Naše značka: 3100-Nov-818/17

Brněnské komunikace a.s.

Vyjádření k DSP a PDPS akce „Ulice Bayerova – oprava komunikace, úsek Hrnčířská – Kotlářská“

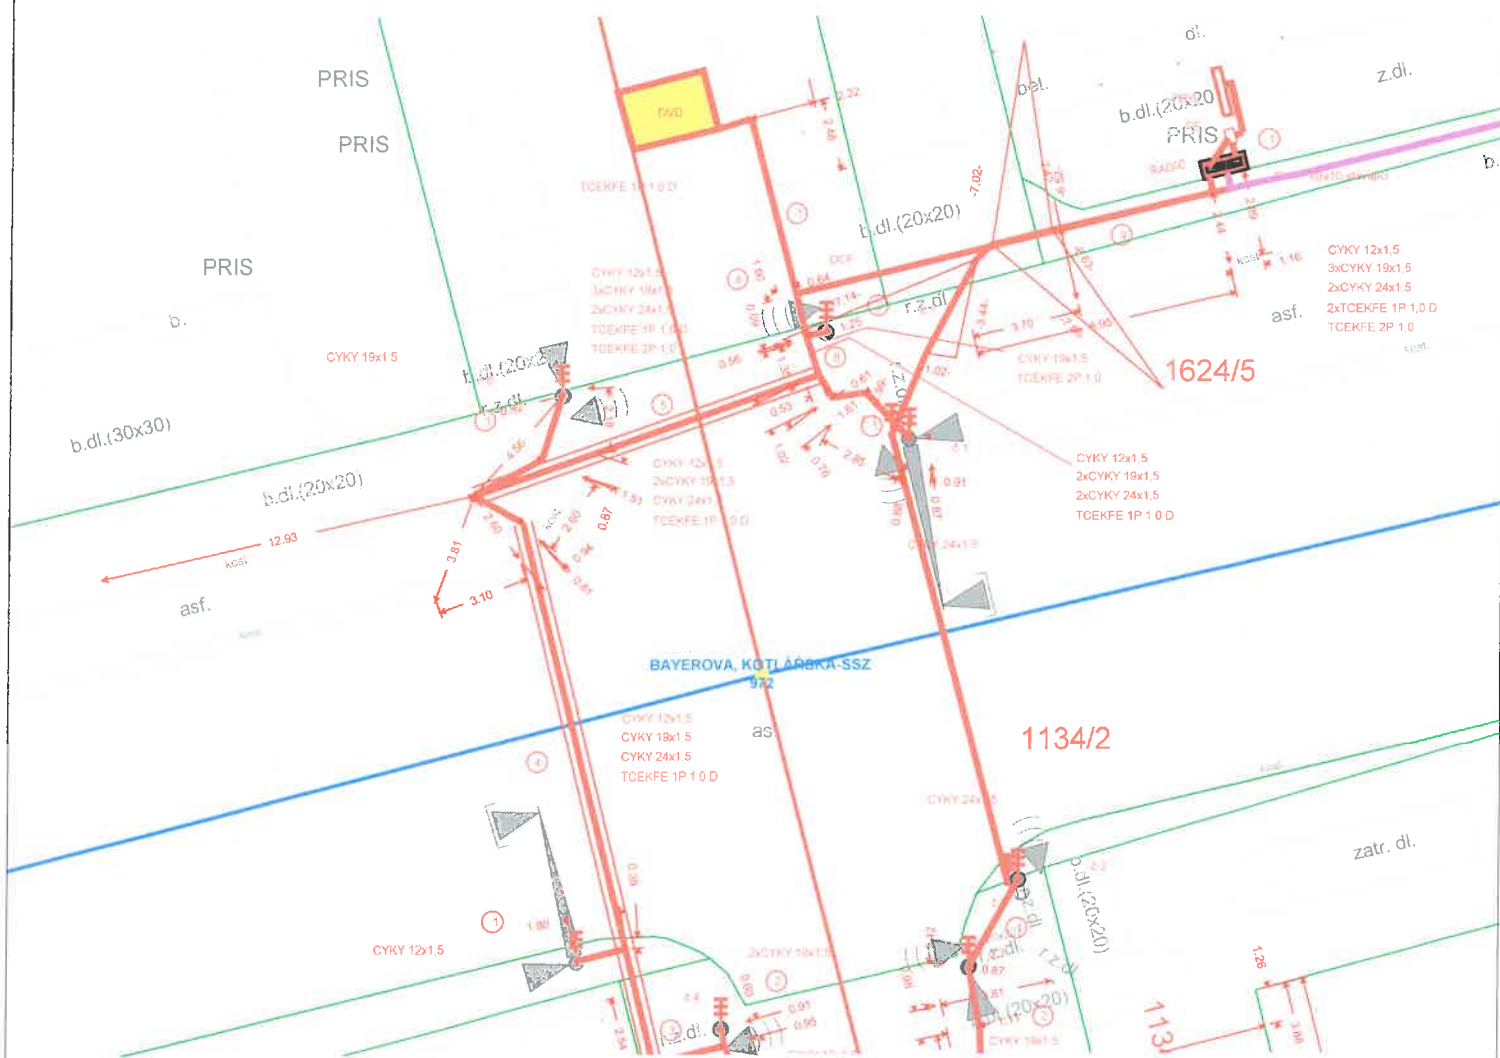
Kabely ve správě společnosti Brněnské komunikace a.s. se nachází v křižovatkách ul. Bayerova – Kotlářská a Hrnčířská – Bayerova. Viz přiložené situace. Pokud by Vaší stavbou došlo k jejich dotčení, požadujeme:

1. Týden před zahájením výkopových prací vyzve stavebník zástupce společnosti Brněnské komunikace a. s. k vytýčení tohoto kabelu.
2. Při křížení případně souběhu s podzemní sítí budou dodrženy podmínky normy ČSN 736005 – „Prostorová úprava vedení technického vybavení“.

3. Výkopové práce v ochranném pásmu kabelu (1 m) budou prováděny výhradně ručně.
4. Pokud při stavbě dojde k odkrytí našeho kabelu, je nutné zajistit jeho řádné zabezpečení proti poškození a to nejen při provádění prací, ale i před poškozením třetí osobou.
5. Před záhozem kabelu ve správě společnosti Brněnské komunikace a. s. musí být stavebníkem přizván zástupce společnosti Brněnské komunikace a. s., který zápisem do stavebního deníku potvrdí souhlas se záhozem odkrytého vedení.
